玄海原子力発電所3号炉 高経年化技術評価に係るヒアリング  
コメント反映整理表＜絶縁低下＞

2023年7月25日 九州電力㈱

図3 高レンジエリアモニタ（高レンジ側） 絶縁抵抗値と誤差の関係図

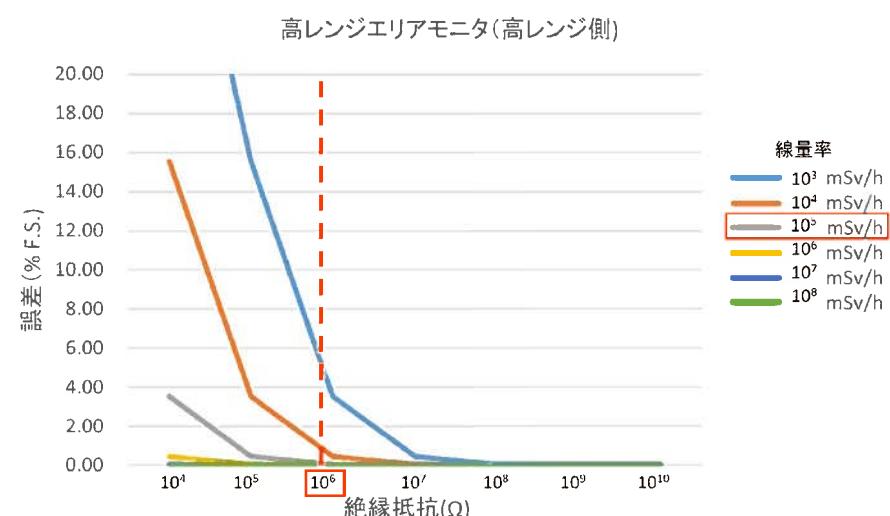
10	2023年6月19日	高経年化技術評価書別冊 (ケーブル) 補足説明資料 (絶縁低下)	-	重大事故等対処設備に属し、重大事故時環境下で機能要求のあるケーブルの健全性評価において、NRA技術報告「重大事故環境下におけるケーブルの絶縁特性の分析」(NTEC-2019-1002)に示された知見を反映した評価を行い、技術評価書(又は補足説明資料)に記載すること。	回答資料「玄海3号炉_補足説明資料(絶縁低下)_別紙12」とおり。	7月25日	7月25日

SA環境を模擬した蒸気暴露試験において、試験中に実測した絶縁抵抗値は $2.0 \times 10^{10} \Omega \cdot m$ 以上あることを確認した。玄海3号炉の最大ケーブル長は約53mであり、 $3.7 \times 10^8 \Omega$ 以上となる。難燃三重同軸ケーブル1を使用している放射線監視モニタについては、SA時に必要なレンジは下図の通り $1 \times 10^5 \text{ mSv/h}$ 付近であり、絶縁抵抗と測定誤差の関係より、 $1 \times 10^6 \Omega$ オーダーまでは計器誤差への影響は非常に小さい。

添付-1) 2つの製造メーカーの電気ペネトレーションの構造図

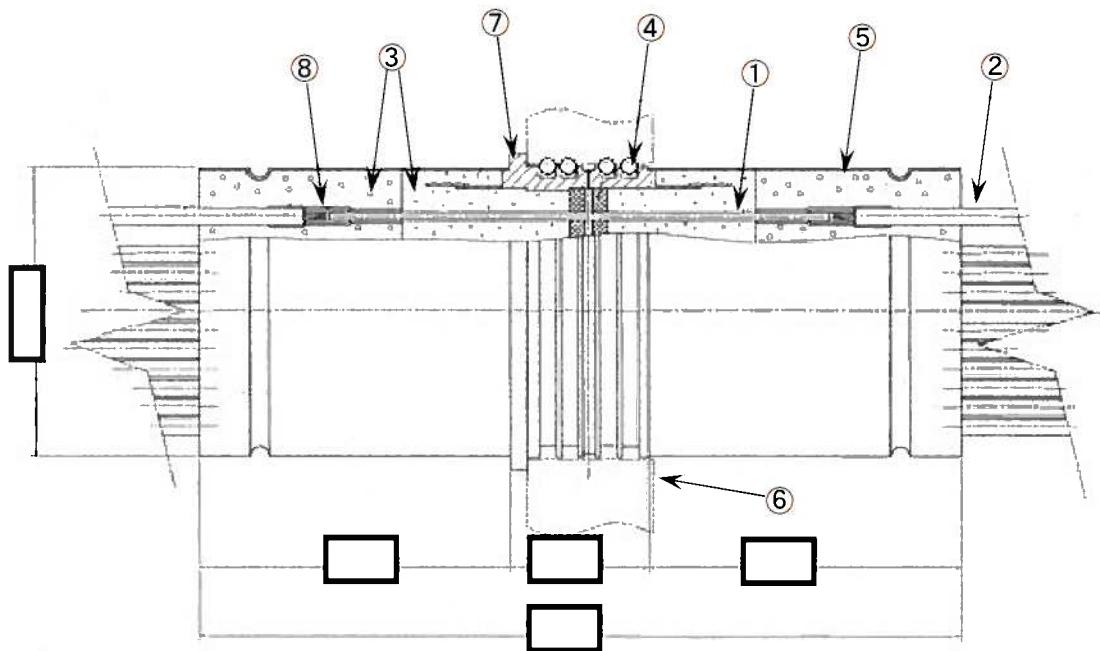
14	2023年6月19日	補足説明資料 (絶縁低下)	8-1	補足説明資料別紙8では、LV型モジュラー型電気ヘネトレーションは2つの製造メーカーがあるとされている。また、評価書p.12では、外部リードは絶縁体と製造メーカーの違いにより、4種類あるとされている。モジュール本体のメーカーと外部リードの種類の対応関係を説明し、補足説明資料に追記すること。	回答資料「玄海3号炉_補足説明資料(絶縁低下)別紙8」とおり。	7月25日	7月25日
15	2023年6月19日	補足説明資料 (絶縁低下)	71	補足説明資料p.71添付-11)-2の外部リード1-2の設計基準事故条件の75°C換算の合計時間が1200時間(50日)とあるが、「75°C換算」の欄の数値の合計と異なる理由を説明すること。	75°C換算値は、各条件(温度-時間)毎に端数処理を行っている。 また、合計値については、75°C換算値(端数処理前)の総和に対して端数処理を行っているため数値が異なっている。	7月25日	7月25日
16	2023年6月19日	補足説明資料 (絶縁低下)	23	補足説明資料p.23において、外部リード-1-2のACAガイドによる健全性評価について、「評価にあたっては、ACAの試験結果を用いた」とある。p.24の表4.2-11に記載のデータは「原子力プラントのケーブル経年変化評価技術調査研究に関する最終報告書(JNES-SS-0903)」に示されたデータではなく、サンプリングケーブルを用いた独自の試験と思われるが、上記のように記載する理由を説明すること。また、表4.2-11、表4.2-12の表題を、上記JNES報告書に記載の試験データと誤解されないように、適切に記載すること。	当該試験は、サンプリングケーブルを用いた独自の試験であることから、「評価にあたっては、ACAの試験結果を用いた」の記載を削除する。 また、表4.2-11、表4.2-12の表題については、JNES報告書に記載の試験データと誤解されないよう、以下の記載に修正する。 「表4.2-11 外部リード-1-2の長期健全性試験条件(ACA評価)」「表4.2-12 外部リード-1-2の長期健全性試験結果」	7月25日	7月25日

タイトル	電気ペネトレーションの製造メーカーによる構造等の相違について																						
概要	電気ペネトレーションの製造メーカーによる構造等の相違について以下に示す。																						
説明	<p>玄海 3 号炉には、三菱電線製と住友電工製のモジュラー型電気ペネトレーションが使用されているが、双方ともプラントメーカーが設計した同一の仕様で調達・製造されており、2つの製造メーカーの電気ペネトレーションに設計上及び構造上（寸法含む）の相違は無い。</p> <p>また、各構成部材についても相違なく、ポッティング材にはエポキシ樹脂、O リングには EP ゴムを使用している。</p> <p>なお、電気ペネトレーションの外部リードは、絶縁体材料と製造メーカーの違いにより 4 種類に分類される。モジュール本体と外部リードの種類の対応関係を以下の表に整理する。</p>
